Vorhabenbezogener Bebauungsplan Nr. 26
– Karlstraße –
Stadtbezirk Wanne

Stellungnahmen und Abwägungsvorschlag

der Verwaltung zu den Eingaben im Rahmen der
Beteiligungsverfahren nach den §§ 3 Abs. 1 und 4 Abs. 1 BauGB

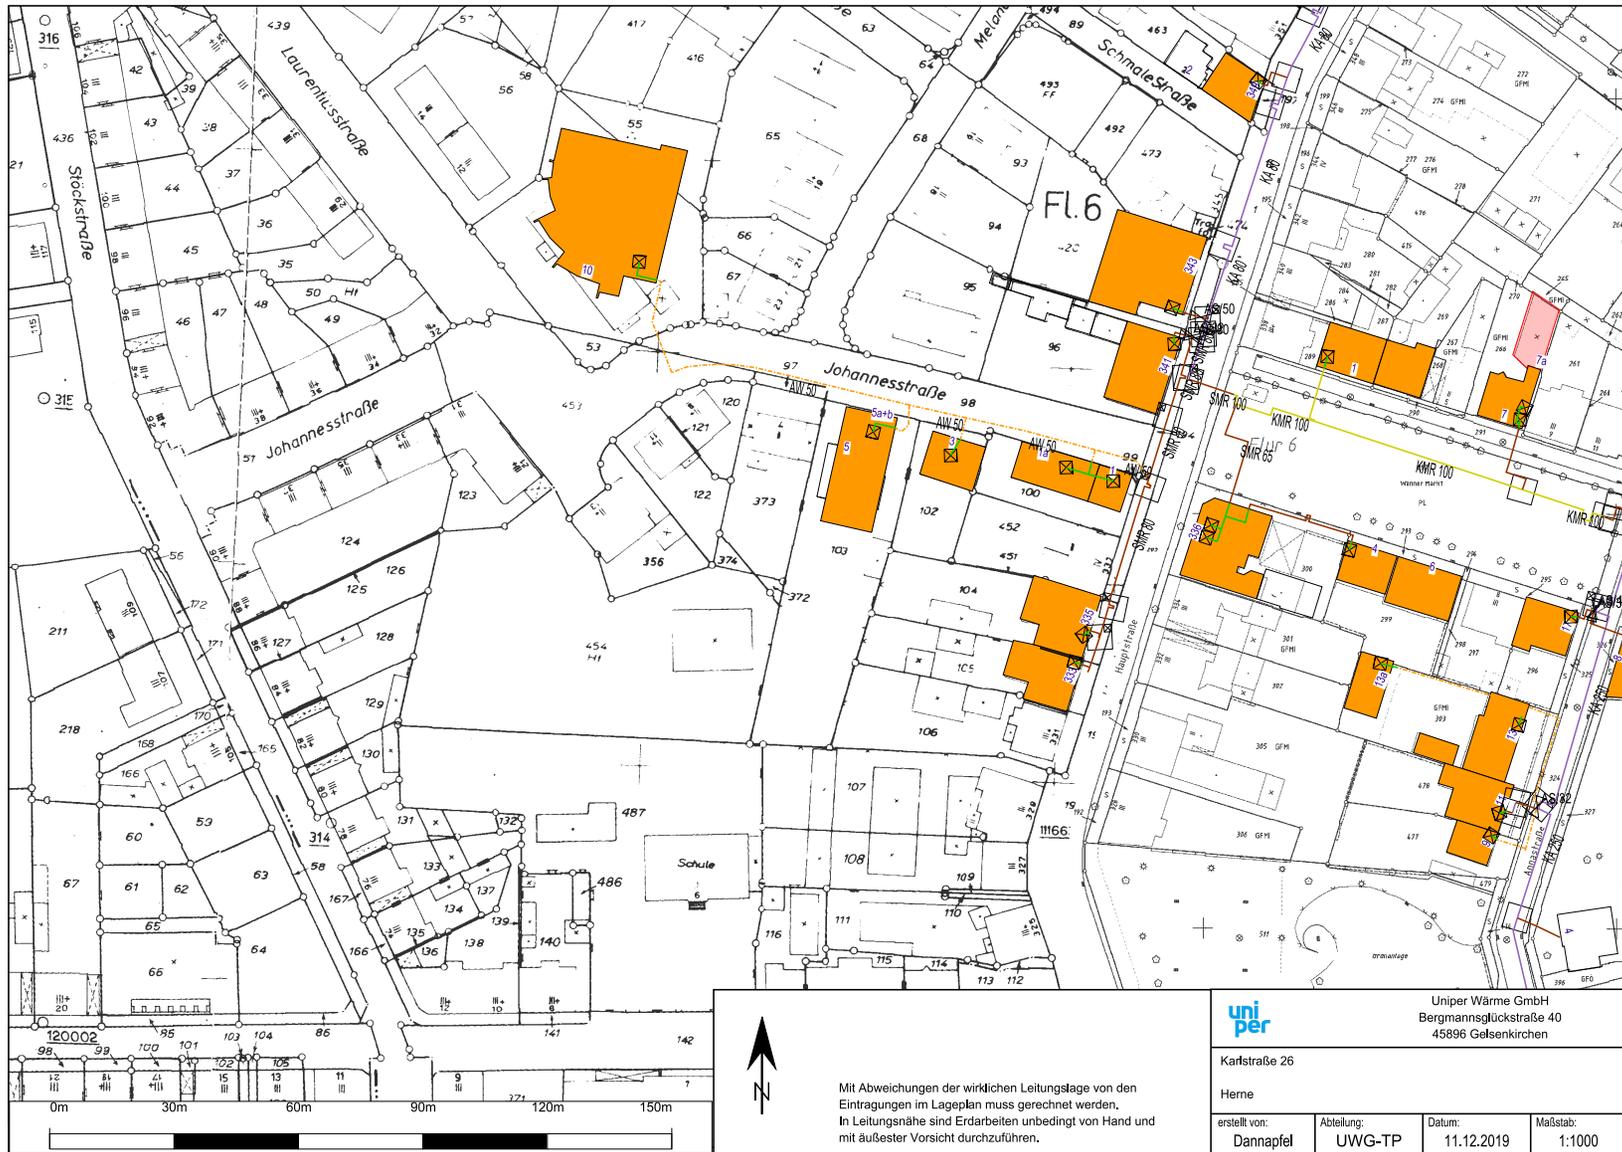
[...] vielen Dank für die Beteiligung am oben genannten Planverfahren. Die Prüfung der Unterlagen hat ergeben, dass es sich bei der Josefschule I ehemalige Hildegardisschule, Karlstraße 6 aufgrund des äußeren Erscheinungsbildes um ein Denkmal im Sinne des DSchG NRW handeln

<p>könnte. Um die Denkmaleigenschaft des Objektes festzustellen, ist es sinnvoll, einen Ortstermin mit der Unteren Denkmalbehörde und der LWL-Denkmalpflege, Landschafts- und Baukultur in Westfalen, Herrn Dr. Hanke (0251-591 5395) zu vereinbaren.</p> <p>[...]</p> <p>Nachtrag Stadt Herne FB Umwelt und Stadtplanung / Untere Denkmalbehörde vom 09.01.2020</p> <p>[...] bezogen auf Ihr o.g. Schreiben teile ich Ihnen mit, dass eine Überprüfung der Josefschule hinsichtlich des Denkmalwertes nicht mehr möglich ist. Eine Ortsbesichtigung am 09.01.2020 hat ergeben, dass das Gebäude zwischenzeitlich beseitigt worden ist.</p> <p>[...]</p>	<p>Eingang der Stellungnahme des LWL gab es eine zeitliche Überschneidung mit der Beseitigung der Josefschule.</p>
<p>10. Schreiben der Uniper Kraftwerke GmbH Land Management vom 13.01.2020</p> <p>[...] wir nehmen im Rahmen der Beteiligung der Behörden und Träger öffentlicher Belange gem. § 4 (1) BauGB für uns und unsere Tochtergesellschaft, die Uniper Wärme GmbH, wie folgt Stellung.</p> <p>Wir sind mit mehreren Leitungen betroffen. in dem genannten Bereich liegen von unserer Tochtergesellschaft UniperWärme GmbH Fernwärmeleitungen, wie Sie aus dem beigefügten Lageplan ersehen können. An einer Fernwärmeversorgung dieses Bereiches sind wir -vorbehaltlich einer wirtschaftlichen Betrachtung - sehr interessiert und es gibt dort schon für die Johannesstraße Vertriebstätigkeiten. Wir bitten um Berücksichtigung.</p> <p>Wir bitten Sie, falls noch nicht geschehen, den Verlauf der Leitungen einschließlich des erforderlichen Schutzstreifens, soweit sich dieser nicht innerhalb der öffentlichen Verkehrsflächen befindet, mit einem Geh-, Fahr- und Leitungsrecht gem. § 9 (1) Nr. 21 BauGB zu belasten. Innerhalb der mit dem Leitungsrecht zu belastenden Flächen dürfen keine Handlungen vorgenommen werden und auch keine Anpflanzungen von tief wurzelnden Bäumen oder Sträuchern erfolgen, die den Bestand und die Unterhaltung der Leitung beeinträchtigen oder gefährden. In Leitungsnähe sind Erdarbeiten unbedingt von Hand und mit äußerster Vorsicht durchzuführen.</p> <p>[...]</p>	<p>10. Stellungnahme der Verwaltung:</p> <p>Die Stellungnahme wird zur Kenntnis genommen. Änderungen ergeben sich hieraus nicht.</p> <p>Aus dem beigefügten Lageplan sind keine Leitungen im Bereich des Bebauungsplanes ersichtlich.</p>

9. Stellungnahme der Verwaltung:

Die Stellungnahme wird zur Kenntnis genommen. Änderungen ergeben sich hieraus nicht.

Eine Überprüfung der Josefschule auf eine mögliche Denkmaleigenschaft ist nicht möglich, da das Gebäude zwischenzeitlich beseitigt wurde. Bei dem
